**Sottoprogetto** CUP G31B21006920002  
**RADDOPPIO VIII SIFONE – TRATTO CASA  
 VALERIA – USCITA GALLERIA RIPOLI  
 FASE 1**  
 (con il finanziamento dell'Unione  
 europea – Next Generation EU)

**RISCONTRO AL PARERE DELLA SOPRINTENDENZA  
 SPECIALE PER IL PNRR AI FINI DELLA VERIFICA  
 DI OTTEMPERANZA**

(Nota MIC\_SS-PNRR|01/03/2023|0002895-P)

**RADDOPPIO VIII SIFONE-TRATTO CASA VALERIA-  
USCITA GALLERIA RIPOLI - FASE I**

Figura 1 Configurazione post operam del manufatto interrato segnalato con evidenziata la parte fuori terra per l'accesso

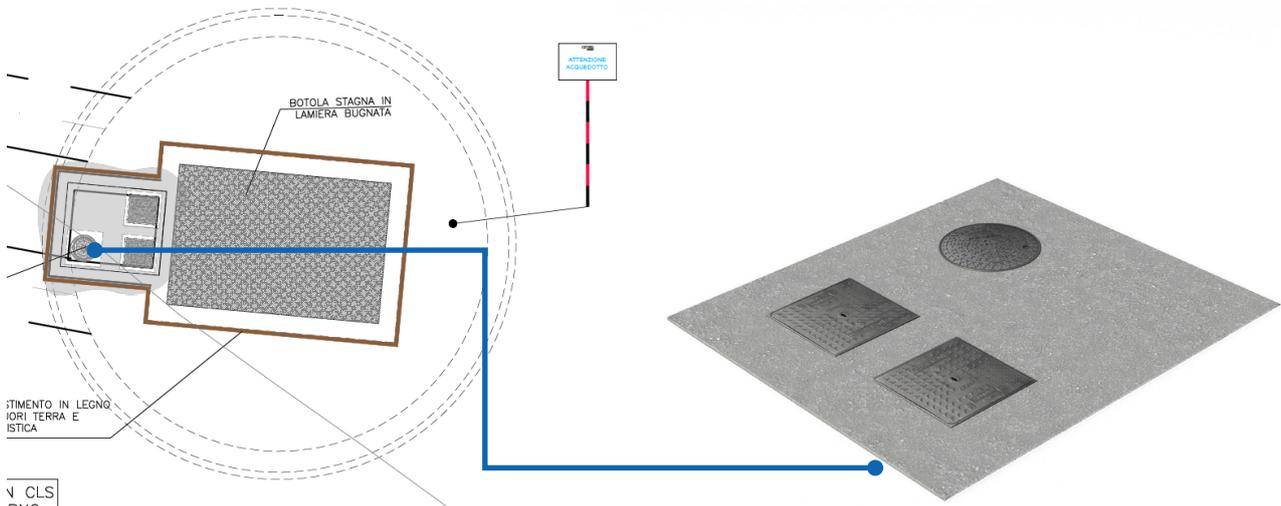
*Un approfondimento progettuale con il necessario livello di dettaglio e alla scala adeguata delle porzioni emergenti o fuori terra di tutte le opere d'arte e di tutti gli elementi del progetto (es. viabilità, ecc.) localizzati in aree tutelate, indicando i materiali di finitura - anche con riguardo alla loro resa materica e cromatica; dovranno essere precisati eventuali esigenze relative all'inserimento di recinzioni o altri presidi collocati stabilmente in corrispondenza delle opere suddette, volti a garantirne i requisiti di sicurezza o riconoscibilità previsti per legge, per concordarne la resa finale. I progetti dovranno essere finalizzati a garantire il migliore inserimento paesaggistico delle opere nel contesto ed essere raccordati ai progetti esecutivi delle opere di ripristino e mitigazione di cui ai seguenti punti del presente parere. Il progetto dovrà essere altresì finalizzato all'individuazione e risoluzione di eventuali ulteriori interferenze, non esplicitate nella documentazione agli atti, che dovessero sorgere in corso d'opera, tra gli elementi nuovi e le preesistenze anche in relazione alle risultanze delle indagini archeologiche;*

L'area sarà sede del pozzo MTPz1 di spinta del microtunnelling verso il pozzo Pz2 e del cantiere base per una superficie complessiva di 8.395m<sup>2</sup>. Il pozzo è costituito da un manufatto circolare con un diametro interno di 11 metri completamente interrato ad eccezione dell'accesso tramite tombini in ghisa ventilati opportunamente segnalati.

Figura 4 Sesto di impianto

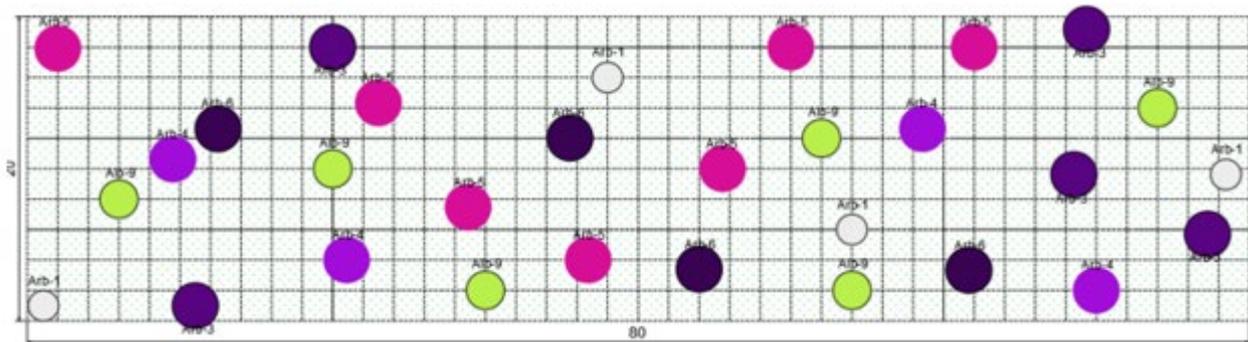
- b) *sia garantita la ricostituzione della varietà vegetazionale dello stato ante-operam, privilegiando per le essenze arbustivo-arboree, la distribuzione in gruppi o macchie prevedendo irregolarità e dissolvenze finalizzate a creare un effetto di naturalità, e favorire l'armonizzazione con il paesaggio vegetale esistente e l'innesco di dinamismi naturali;*

In tale contesto gli interventi in oggetto risultano consentiti purché sia documentata la sistemazione paesaggistica dei luoghi *post operam* così come reso esplicito nella Tabella B delle norme di Piano in riferimento al paesaggio naturale di continuità. A tal fine nell'ambito delle attività progettuali con specifico riferimento alla sistemazione post operam si è tenuto conto delle norme regolamentari per l'inserimento della Tabella C delle norme di piano per cui particolare attenzione è rivolta al ripristino ex ante della morfologia del terreno e alla riqualificazione degli elementi vegetazionali del paesaggio naturale. Tali interventi constano nel ripristino delle aree prative con particolare attenzione conservazione delle specie erbacee. Oltre le specie erbacee saranno ripristinate le aree arbustive con l'aggiunta di esemplari di olivo radi. Nella fattispecie il sesto d'impianto previsto prevede un arbusteto rado a prevalenza di *Prunus spinosa* e *Rubus ulmifolius* (*Prunetalia spinosae* Tx 1952) con l'aggiunta di esemplari di olivo radi, così come attualmente presenti.

A seguito del rilievo vegetazionale, sono stati individuati 10 esemplari di *Olea europaea* di medie dimensioni da preservare. A tale proposito si è destinata un'area a nord della pista di cantiere dove allocare temporaneamente gli olivi espiantanti, per poi ricollocarli nei luoghi originari al termine dei lavori.

Figura 11 Sezione del futuro manufatto Pz3

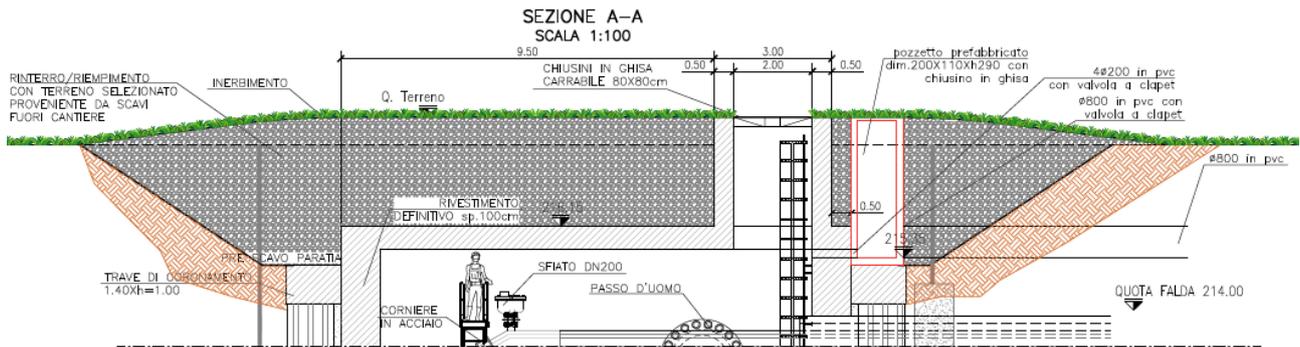
- d) *siano progettati puntuali e limitati interventi di modellazione del suolo volti a garantire l'inserimento nel contesto di tutti i manufatti che risultano emergenti fino a 1 metro dal piano di campagna, con successivo ripristino dello strato vegetale. Potranno essere lasciati "a vista" esclusivamente gli elementi indispensabili all'uso dei manufatti (es. fori e griglie di ventilazione, accessi per l'ispezione, chiusini, ecc.) che dovranno comunque essere trattati con accorgimenti di finitura - colori e materiali - che possono consentire un appropriato inserimento nel contesto, che dovrà essere eventualmente attuato, in sub ordine, qualora l'accorgimento sopra descritto non fosse motivatamente/tecnicamente attuabile;*

In tale contesto gli interventi in oggetto risultano consentiti purché sia documentata la sistemazione paesaggistica dei luoghi *post operam* così come reso esplicito nella Tabella B delle norme di Piano in riferimento al paesaggio naturale di continuità. A tal fine nell'ambito delle attività progettuali con specifico riferimento alla sistemazione *post operam* si è tenuto conto delle norme regolamentari per l'inserimento della Tabella C delle norme di piano per cui particolare attenzione è rivolta al ripristino ex ante della morfologia del terreno. La realizzazione del nuovo manufatto Pz3, di fatto, non altera le caratteristiche morfologiche del contesto paesaggistico in cui si inserisce, in quanto il progetto prevede di mascherare gli elementi emergenti, di cui sopra, con un mantello erboso caratterizzato da un pacchetto di finitura al di sopra della struttura in c.a. di progetto.

Figura 14 Esempio di rappresentazione dell'area di cantiere in relazione alla disciplina di tutela di cui alle tavole A e B del PTPR

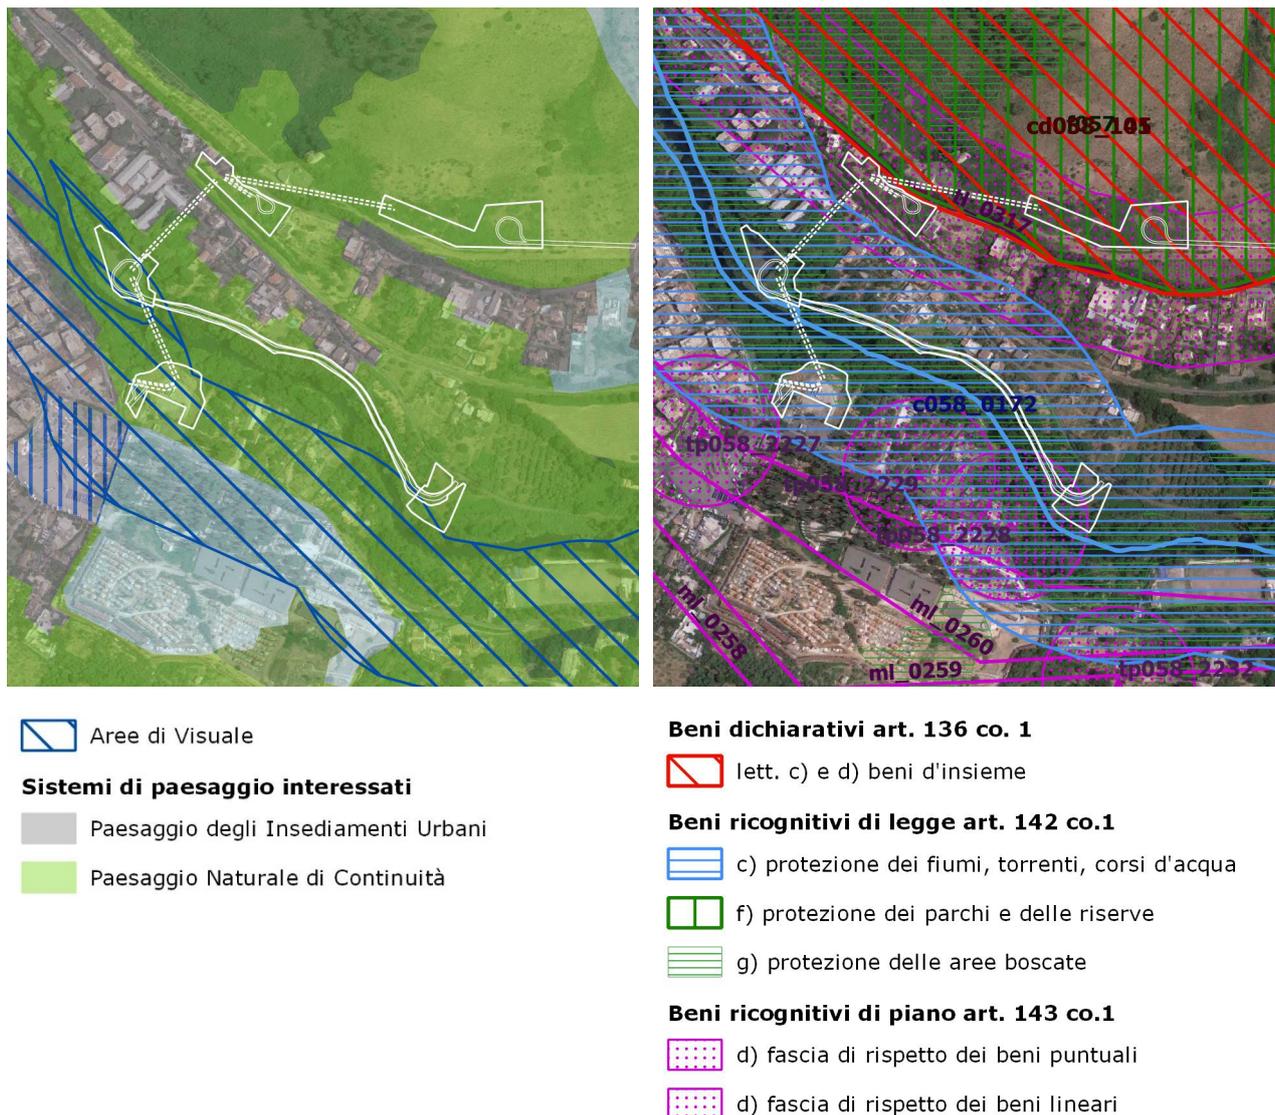
*Il progetto esecutivo delle opere di ripristino e mitigazione verificando la coerenza degli schemi tipologici presenti con le indicazioni delle Tabelle A, B e C del capo II del PTPR, relativamente alla classificazione dei "Paesaggi" interferiti dalle opere ricadenti in area vincolata. Il progetto, nella scala di rappresentazione adeguata dovrà essere accompagnato dal report fotografico dello stato di fatto (qualora mancante o deficitario) delle aree interessate dalle opere, dalla rappresentazione post operam del solo intervento (attraverso render e fotoinserti realizzati dallo stesso punto di osservazione del report) e del medesimo con inserimento delle opere di mitigazione, per potere verificare la reale efficacia di queste ultime, come di seguito esplicitato:*

Nelle tavole di dettaglio (cfr. doc. A258PDS Schede di dettaglio e A258PDS. Planimetrie, sezioni e analisi coerenze con PTPR: Area PZ1, Area PZ2, Area PZ3) che sono state elaborate ad integrazione di quanto già prodotto nell'ambito del SIA, è riportato sia in planimetria che in sezione, lo stato ante operam dell'area di cantiere interessata dal vincolo, lo stato in corso d'opera e quello post operam con l'intervento di ripristino e mitigazione.

Tutte le tavole riportano, inoltre, una tabella di sintesi nella quale sono stati messi in correlazione gli *obiettivi di tutela* del PTPR con specifico riferimento alle componenti di paesaggio che contribuiscono alla definizione dei sistemi di paesaggio interessati dalle opere (TABELLA A delle Norme di Piano); le *attività di trasformazione* consentite e gli obiettivi specifici di tutela (TABELLA B delle Norme di Piano); le *disposizioni regolamentari* e le direttive per il corretto inserimento paesaggistico (TABELLA C delle Norme di Piano) recepite nelle attività di progettazione per il corretto inserimento paesaggistico e descritte nella colonna di **Verifica di coerenza del progetto e sistemazione paesaggistica**.
